Ref. Expediente N° NC2018/0010613

TÍTULO DE LA SOLICITUD: “ODIE-HM ORO DIMINUITO CON INGENIERIA ECOLOGICA”

Como resultado del examen de patentabilidad realizado a la solicitud indicada en la referencia, atendiendo a lo consagrado en el artículo 45 de la Decisión 486 de 2000, se le comunica que esta Dirección ha encontrado que la materia objeto de solicitud no cumple con algunos requisitos establecidos en la Decisión, con fundamento en los siguientes aspectos:

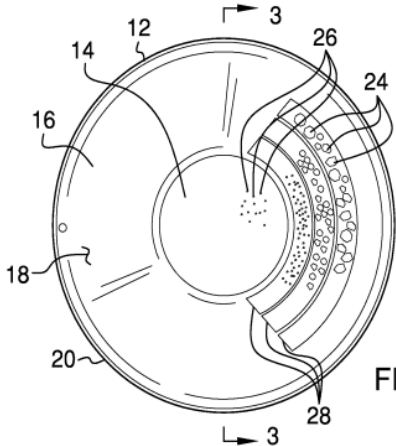
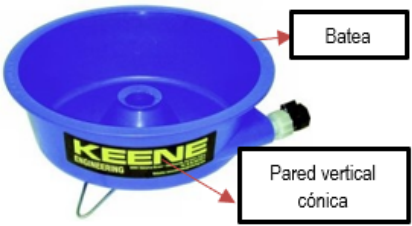
El documento D1¹ divulga un conjunto de lavado de oro para separar por vibración el oro de la suciedad incluye una bandeja que puede recibir una mezcla de la suciedad y el oro. Una unidad de vibración está acoplada a la bandeja. La unidad de vibración hace vibrar la sartén de tal manera que la unidad de vibración impulsa al oro a separarse de la suciedad, lo que facilita la eliminación del oro de la suciedad. (Resumen).

El documento D1 se considera el estado de la técnica más cercano a la invención definida en la reivindicación porque divulga un conjunto de lavado de oro para separar por vibración el oro de la suciedad incluye una bandeja que puede recibir una mezcla de la suciedad y el oro. Una unidad de vibración está acoplada a la bandeja. La unidad de vibración hace vibrar la sartén de tal manera que la unidad de vibración impulsa al oro a separarse de la suciedad, lo que facilita la eliminación del oro de la suciedad. (Resumen).

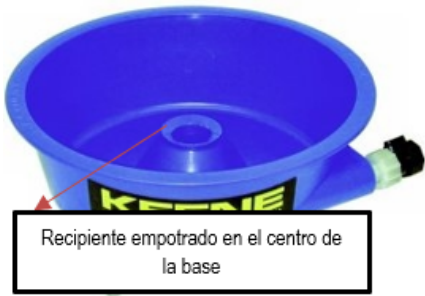
El documento D2² divulga un bowl de plástico de alto impacto con patas plegables para recuperación de oro que funciona con una bomba accionada por batería con una manguera de jardín simple.

Sin embargo, el incluir una parte central de la base del dispositivo lleva un recipiente empotrado con un reborde de refuerzo y que en la base del recipiente sobresale un extremo puntiagudo para atrapar partículas pesadas ya está divulgado en el documento D2 que se refiere a un bowl de recuperación de oro que comprende un recipiente empotrado en la base con un extremo en punta en la base de este.
